●トヨタ クラウン (GRS18系)

：平成 18 年版 (トヨタ- 31 頁) 掲載

平成 17 年 9 月のマイナーチェンジ (エンジン追加、カウルパネルの形状変更など) に伴い、寸法図の数値が変更になりました。

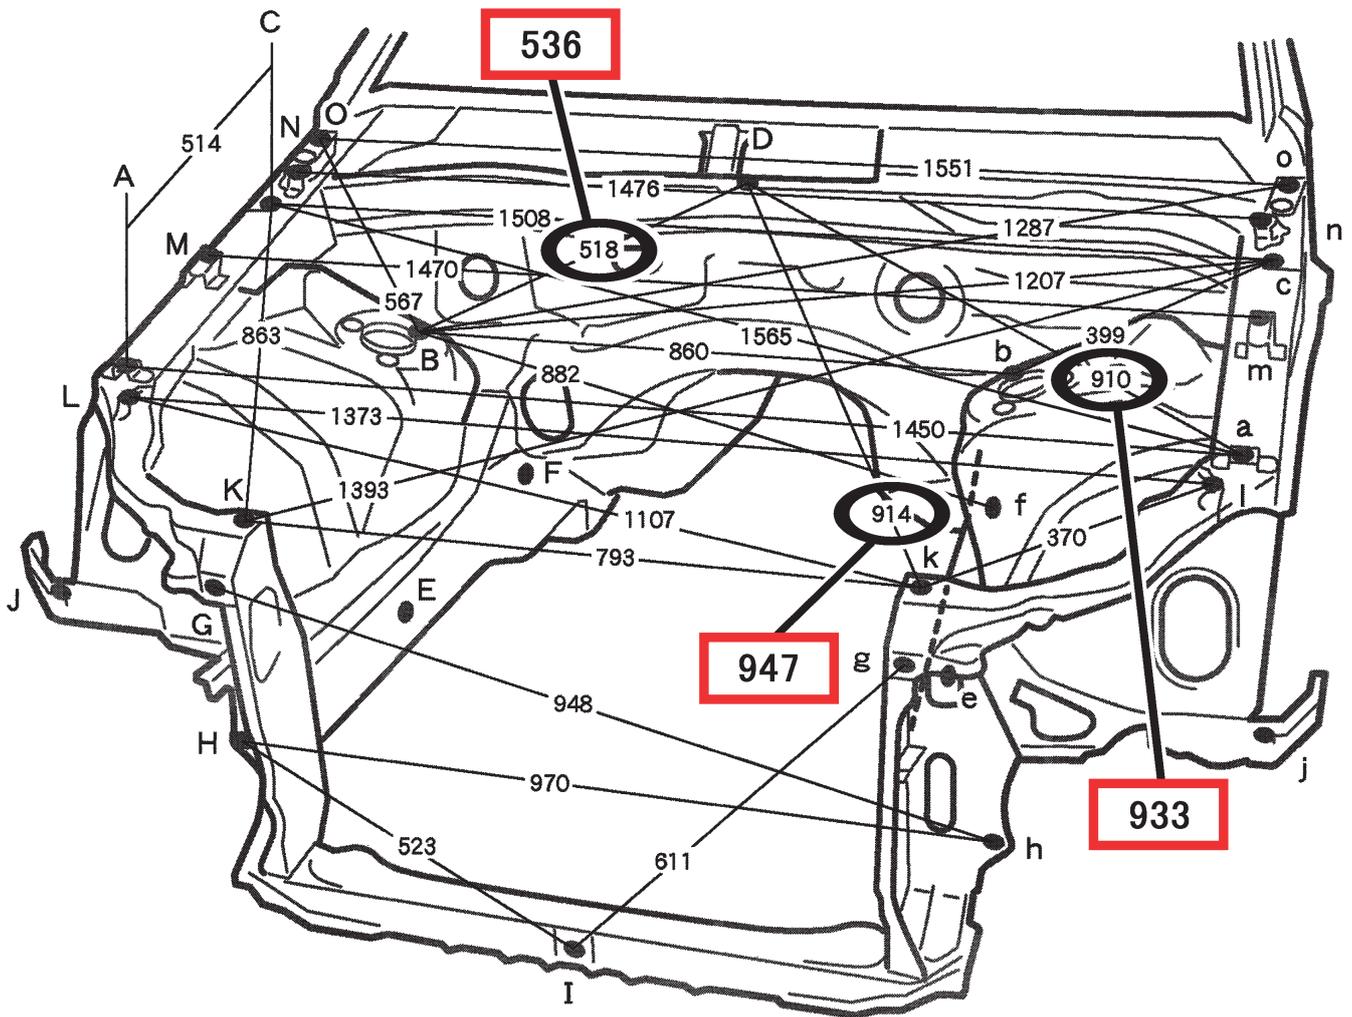
で囲んである数値が、平成 17 年 9 月～の車両の変更数値となります。
宜しくお願ひ申し上げます。

Point	寸法
A - o, a - O	1672
A - O, a - o	740
D - E, D - e	784
	808
D - F, D - f	621
	623

Point	寸法
G - g	793
J - j	1562
K - o, k - O	1548
K - O, k - o	1080
L - o, l - O	1658
L - O, l - o	787

Point	寸法
M - n, m - N	1503
M - N, m - n	299
M - o, m - O	1573
M - O, m - o	443
